Controlebezoek - Periodiek [Hfst 6.5]

Niet conform

Verslagnummer: 5/30012025/43003/1/1

Inspectie adres: Grootheidestraat 26, 2350
Vosselaar (België)
De fundering dateert van: Na 1 oktober 1981
Type: Controlebezoek - Periodiek [Hfst 6.5]

Elektrisch bord

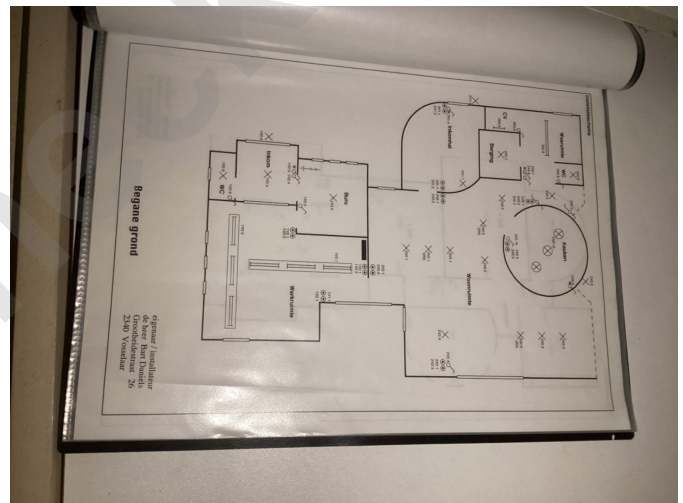
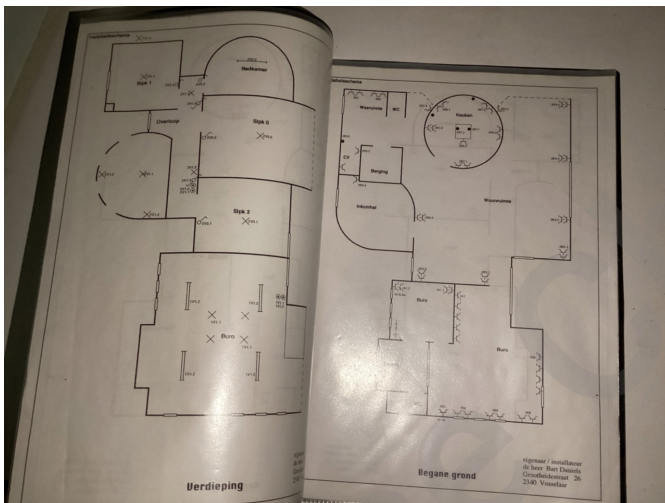
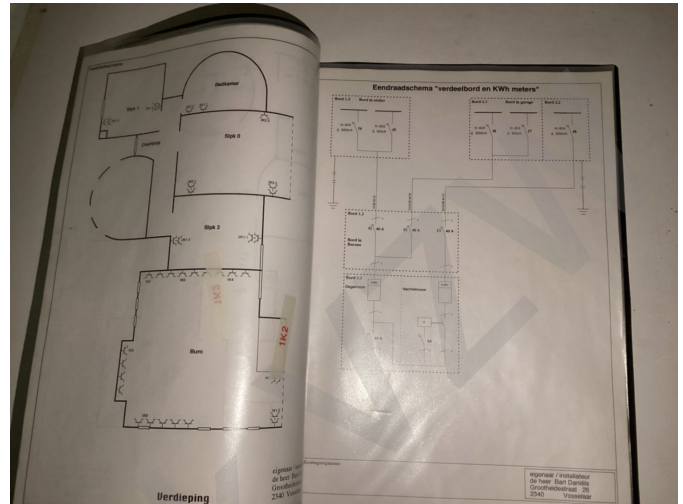
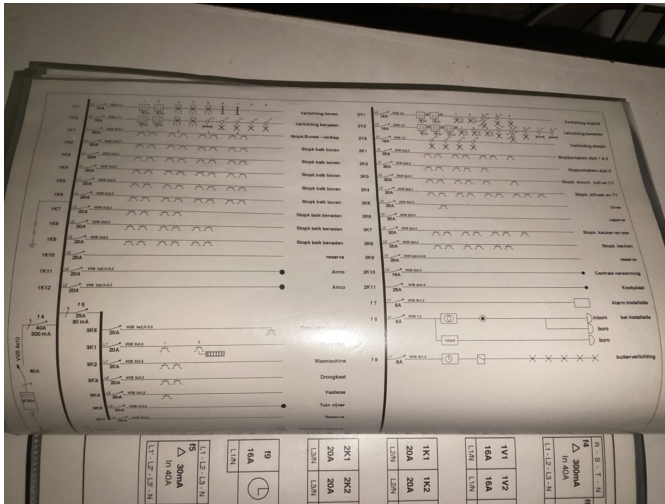
- De kringen, de onderbrekingstoestellen en of de beschermingstoestellen zijn niet duidelijk en zichtbaar gekenmerkt. - Afd 3.1.3
- De beschermingsgraad van de ruimte moet ten minste IPXX-D zijn voor ruimtes publiek toegankelijk en IPXX-B voor gewone ruimtes. - oAfd 4.2.2.3

- Er ontbreken afdekplaatjes in het elektrisch bord. - Afd 5.2.6; oAfd 4.2.2.3
- Er is geen differentieelstroombeschermingsinrichting geplaatst aan het begin van de installatie. - oAfd 4.2.4.3.b; oAfd 5.3.5.3

- De soepele geleiders zijn niet voorzien van de nodige kabelschoenen. - oAfd 5.3.5.5.e
- Geleiders van het type VOB zijn niet in een buis geplaatst en/of zoals het zou moeten. - oAfd 5.2.9.3

- De nominale stroom van de differentieelstroombeschermingsinrichting is niet aangepast aan de maatregelen van de overbelasting. - oAfd 5.3.5.3; oAfd 5.3.5.5

Eendraadsschema en situatieplan

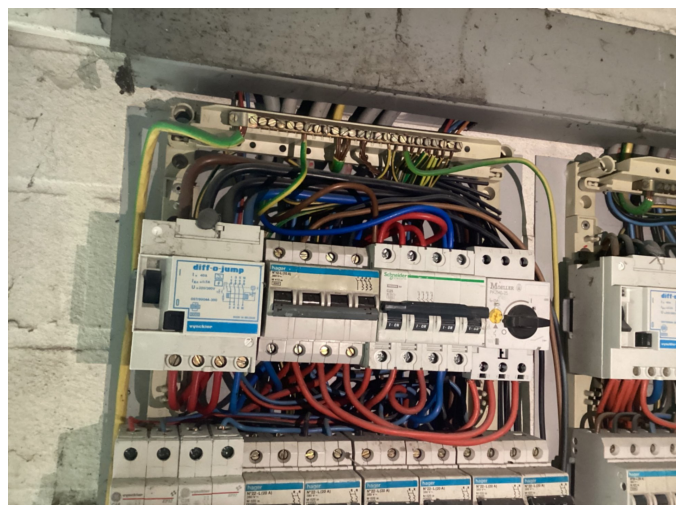
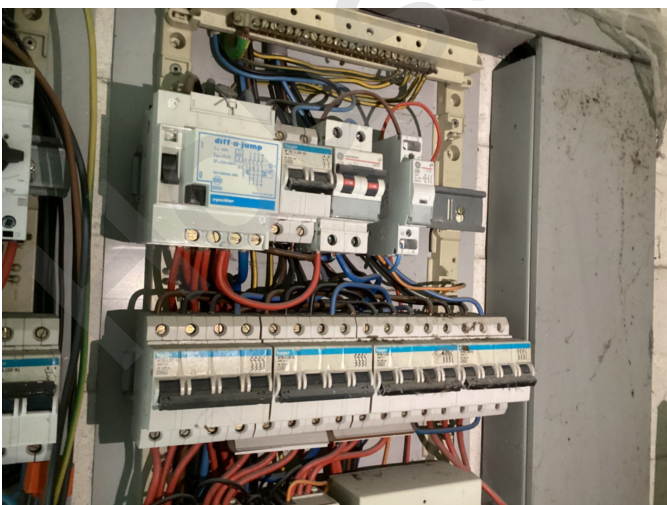
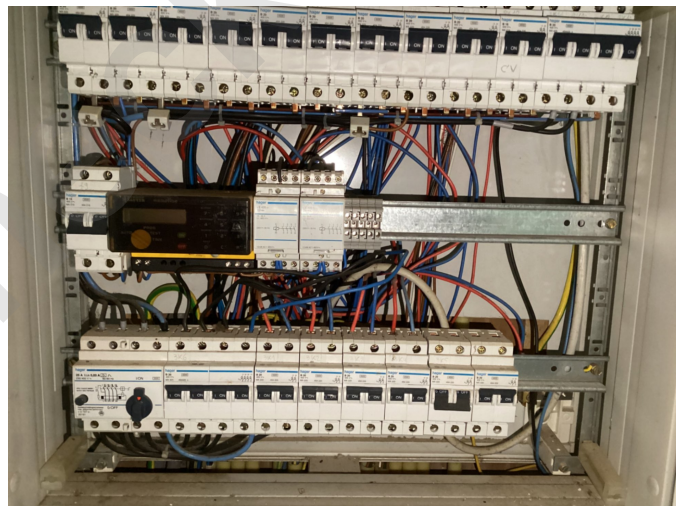
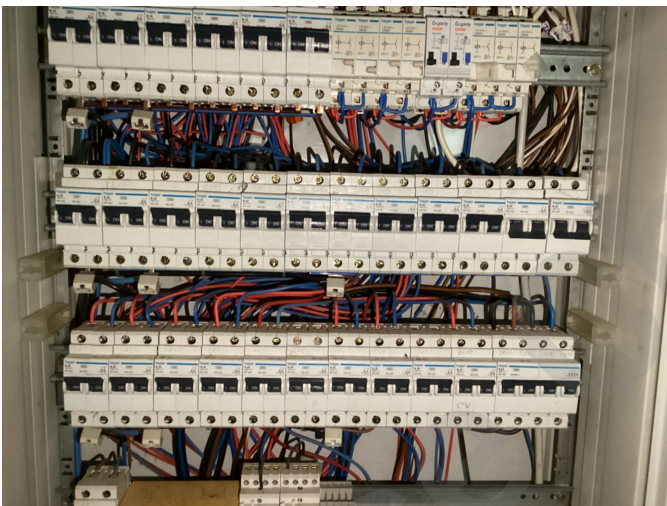
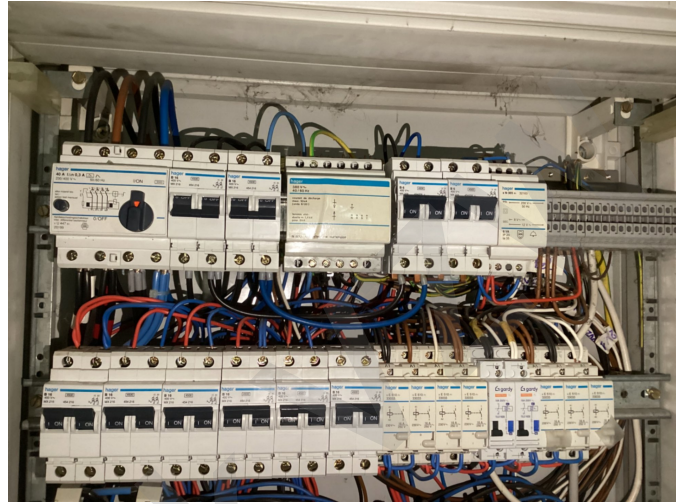
- Het gebruik van kabels van het type VTMB, VTLB en/of VTLmB is verboden in de vaste installatie. - Hfdstk 2.7; Afd 5.2.7; Afd 5.2.9
- Het eendraadsschema en situatieplan komen niet overeen met de werkelijkheid. - Afd.3.1.2

- Het eendraadsschema en situatieplan zijn niet conform. - oAfd 3.1.2.1; oAfd 3.1.2.3
- De isolatieweerstand van de installatie is onvoldoende. - oAfd 6.4.5.1
